Bebauungsplan M 405 „Düsseldorfer Platz / Düsseldorfer Straße / Wallstraße" - Frühzeitige Beteiligung gem. § 4 Abs. 1 BauGB
Bebauungsplan M 403 – Mitteilung über den Aufstellungsbeschluss
Belange der Bodendenkmalpflege
Termin am 29.05.2018 in Ratingen

Stadt Ratingen
Bebauungsplan Nr. M 405
Bereich: Düsseldorfer Platz, Düsseldorfer Straße, Wallstraße
Beteiligung gem. § 4 (1) BauGB

Bauvorhaben Wallhöfe

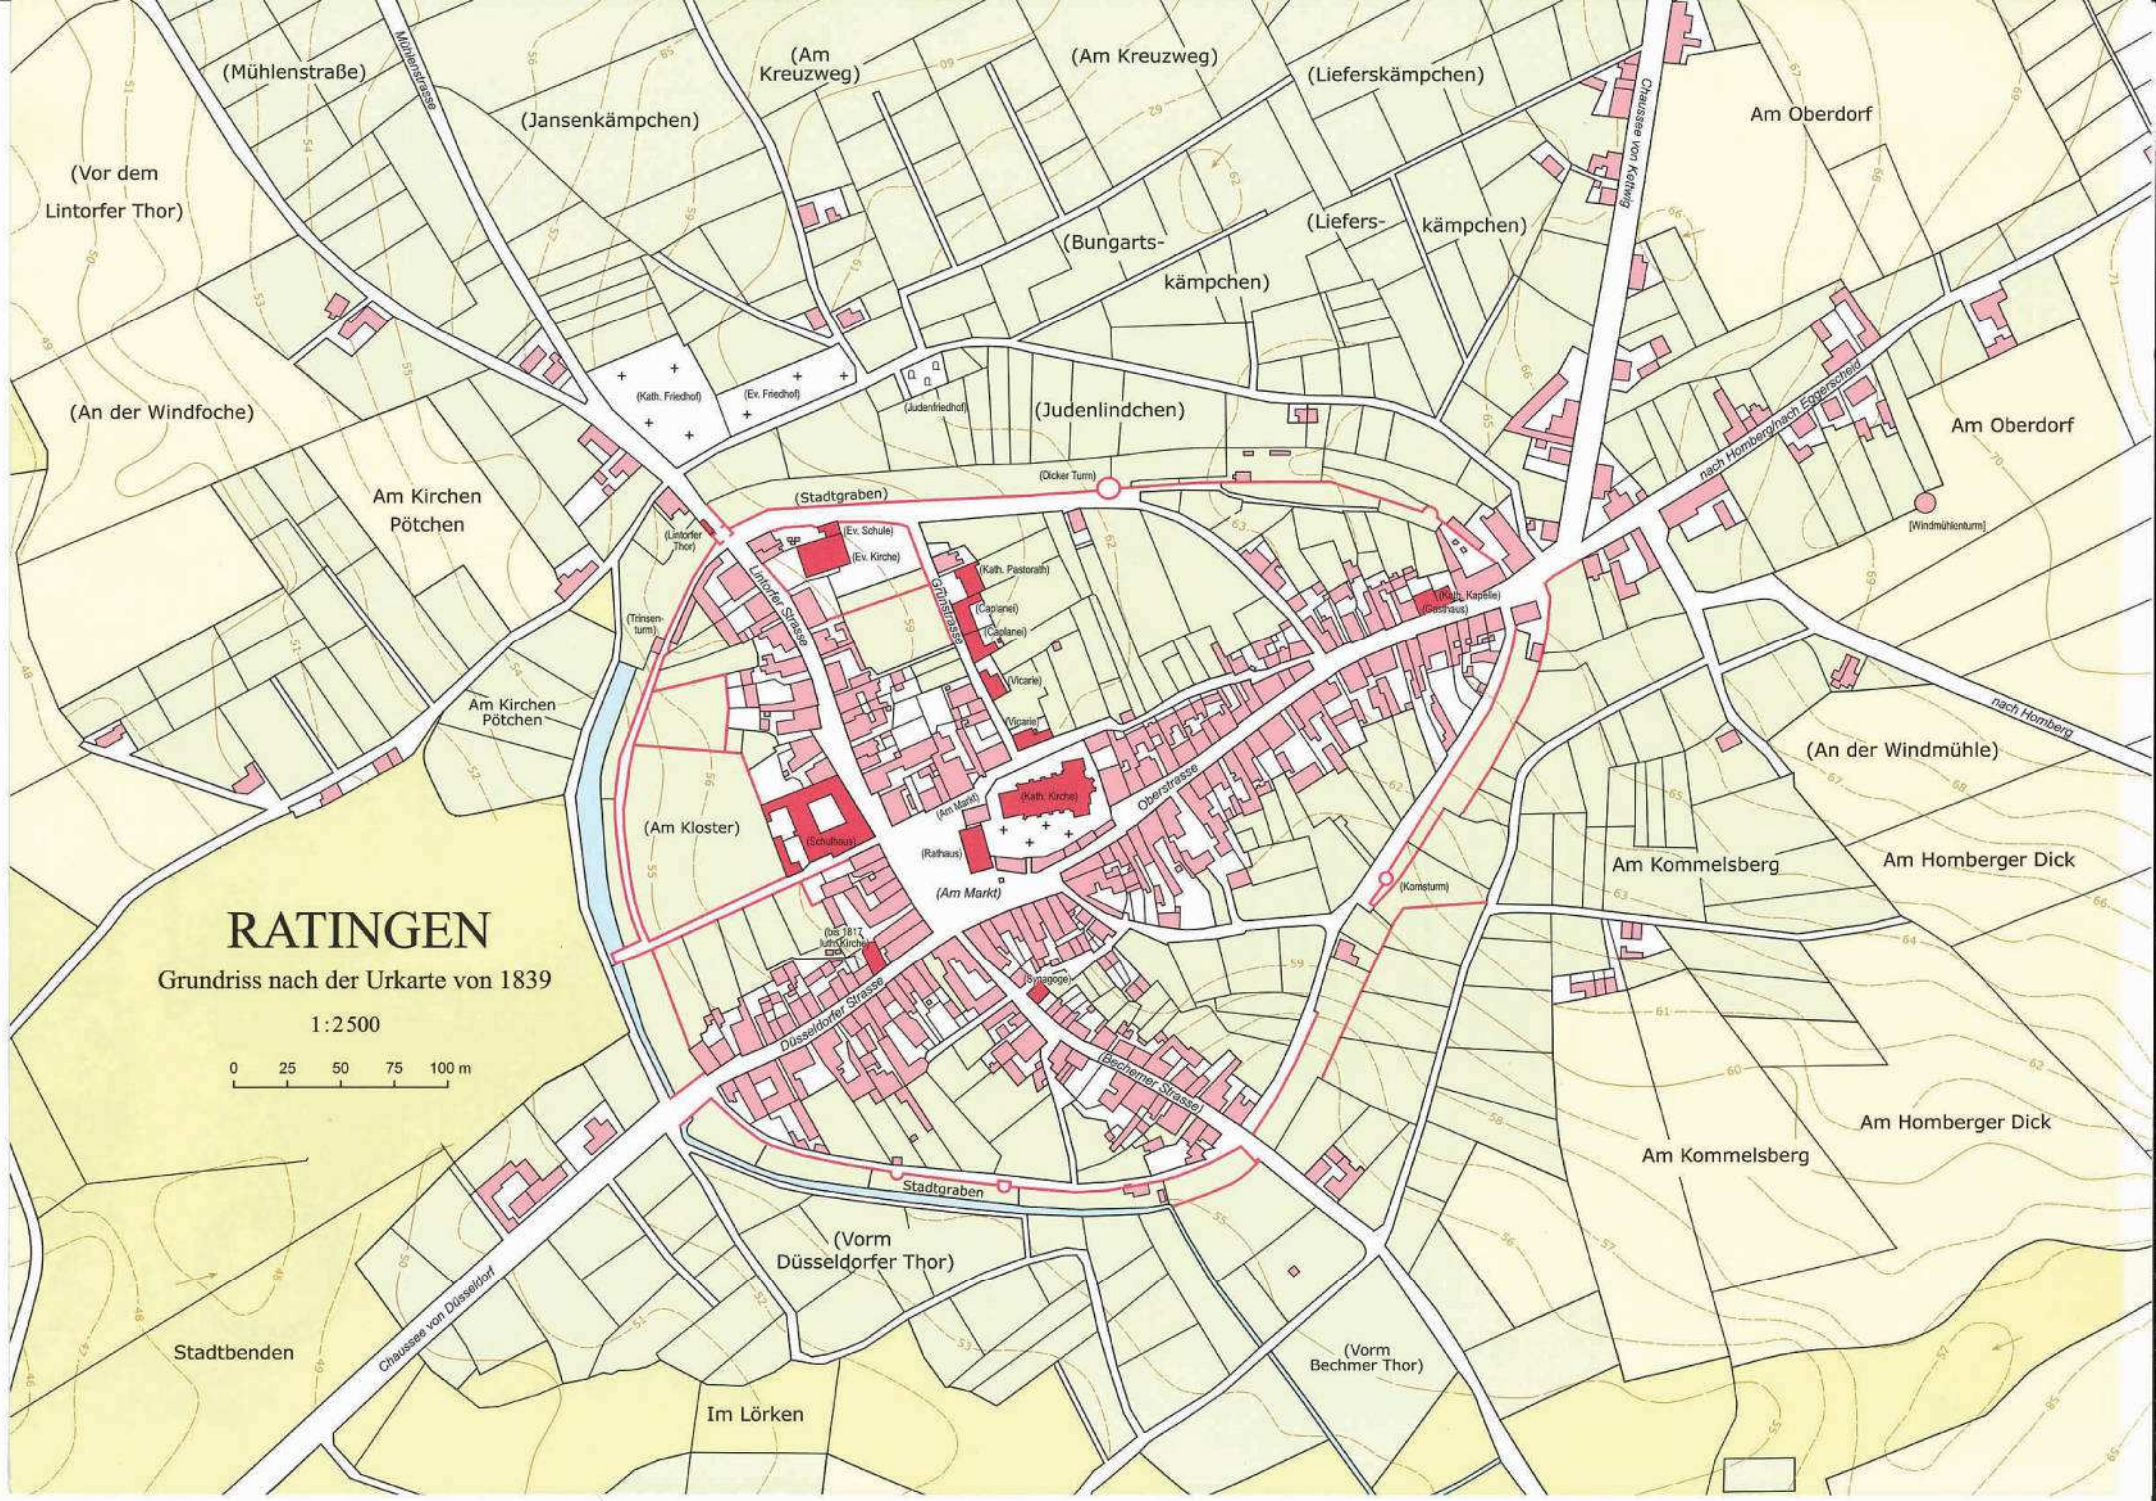
Zur historischen Entwicklung der Stadt Ratingen ist anzumerken, dass die Grundstücke entlang des Stadtmauerverlaufs vergleichsweise spät bebaut wurden. Auf dem umgezeichneten Urkatasterplan von 1831 (siehe Anlage) präsentiert sich das Planungsgebiet als Teil des damals noch vorhandenen Befestigungsringes mit den Ruinen der Stadtmauer und dem vorgelagerten Stadtgraben. In der preußischen Neuaufnahme (1875-1915) sowie in der TK 25 von 1936-1945 stellt sich das Gebiet der südl. Düsseldorfer Straße, des heutigen Düsseldorfer Platzes und der Wallstraße als offen bebaut dar, wobei die im Planungsgebiet liegenden nicht denkmalwerten Gebäude Wallstraße 41 und 43 Reste dieser städtebaulichen Entwicklung zu sein scheinen. Deren Lage und Bebauungstiefe bilden noch ungefähr die ehemalige Grabenzone entlang der Wallstraße ab.
